## STADT HEIDELBERG | BAHNSTADT, BEBAUUNGSPLAN "2. BA – WESTLICH DES GADAMERPLATZES"

## KOMMENTIERUNG DER WÄHREND DES VERFAHRENS NACH §3 ABS. 1 UND § 4 ABS. 1 BauGB EINGEGANGENEN ANREGUNGEN

Erstellt im Auftrag der  
**Stadt Heidelberg**  
 durch  
**Bachtler • Böhme + Partner**  
 Kaiserslautern, Juni 2012

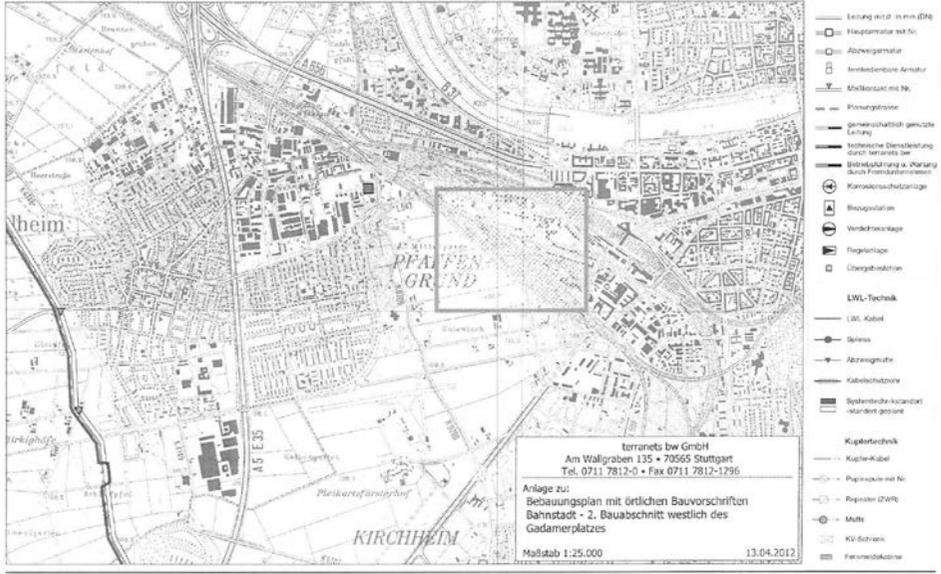
<b>Stadt Heidelberg, Amt für Umweltschutz, Gewerbeaufsicht und Energie</b>		
<b>Stellungnahme vom 22.05.2012</b>		<b>Kommentierung</b>
<p>Zu dem Bebauungsplan nehmen wir wie folgt Stellung:</p> <p><b>1. Regenwasserbewirtschaftung</b></p> <p>Für das Einzugsgebiet der Wohnterrassen und der Baufelder die unmittelbar an den Langen Anger grenzen wurde in dem Regenwasserbewirtschaftungskonzept (Büro Spieth) ein Abflussbeiwert von 0,5 festgelegt. Dementsprechend sind „lediglich“ 50 % des Niederschlagswassers auf dem eigenen Grundstück zurückzuhalten. Die darüber hinaus anfallenden Niederschläge der Baufelder des Geltungsbereichs des B-Plans sind dem Retentions- bzw. Versickerungssystem im Langen Anger zuzuleiten. Die Parkanlage bzw. die Promenade selbst entwässert in die dort angelegten Grünbereiche und bleibt für das Entwässerungssystem abflussfrei.</p> <p>In den <b>textlichen Festsetzungen</b> zum B-Plan wird unter Punkt 4 zum wiederholten Male gefordert, das Niederschlagswasser auf den Grundstücken zurückzuhalten und zu versickern. Lediglich das dort nicht restlos zurückzuhaltende Niederschlagswasser soll demnach in die Retentions- und Versickerungsanlage im Langen Anger eingeleitet werden. Dies entspricht weder dem Rahmenplan des Büros Trojan &amp; Trojan (2003 vom Gemeinderat beschlossen) noch dem Niederschlagswasserbewirtschaftungskonzept des Büros Spieth.</p> <p>Dagegen sind unter Punkt 7.1.7 die korrekten Anforderungen an die Niederschlagswasserbeseitigung wiedergegeben.</p> <p><b>Wir empfehlen daher dringend</b>, anstelle des Festsetzungstexts folgende Formulierung zu verwenden:</p> <p>„Das Niederschlagswasser aus den Baufeldern ist zu 50 % auf den jeweiligen Grundstücken zurückzuhalten. Dies kann durch geeignete Maßnahmen wie Dachbegrünung und Einsatz versickerungsfähiger Befestigungsmaterialien sowie durch Errichtung von Versickerungsanlagen auf dem Grundstück erreicht werden. Die restlichen 50 % des anfallenden Niederschlagswasser sind den festgesetzten Retentions- und Versickerungsflächen anzudienen.“</p>		<p><b>zu 1. "Regenwasserbewirtschaftung":</b></p> <p>Der § 9 des BauGB stellt keine Ermächtigungsgrundlage für die Festsetzung von Abflussbeiwerten dar. Deshalb wurde unter Punkt 4 der textlichen Festsetzungen auf nach BauGB mögliche Forderungen hingewiesen: Die Versickerung von unverschmutztem Niederschlagswasser auf dem Grundstück ist vorrangige wasserwirtschaftliche Zielsetzung. Die Einleitung in die in der Planzeichnung festgesetzten Flächen stellt die Möglichkeit eine Notüberlaufs dar, wenn die vollständige Versickerung nicht möglich ist. Weiterhin wird auf die Mehrfachfunktion der Flächen hingewiesen.</p> <p>Da die Festsetzung eines Abflussbeiwerts nicht möglich ist, wird ergänzend unter "Hinweise" auf die Planungsidee der Einleitung in die Versickerungsbecken im Langen Anger hingewiesen, die allerdings nicht eingefordert werden kann.</p> <p>An den bisherigen Festsetzungen und Hinweisen hinsichtlich der Niederschlagswasserbewirtschaftung wird daher weiterhin festgehalten.</p>
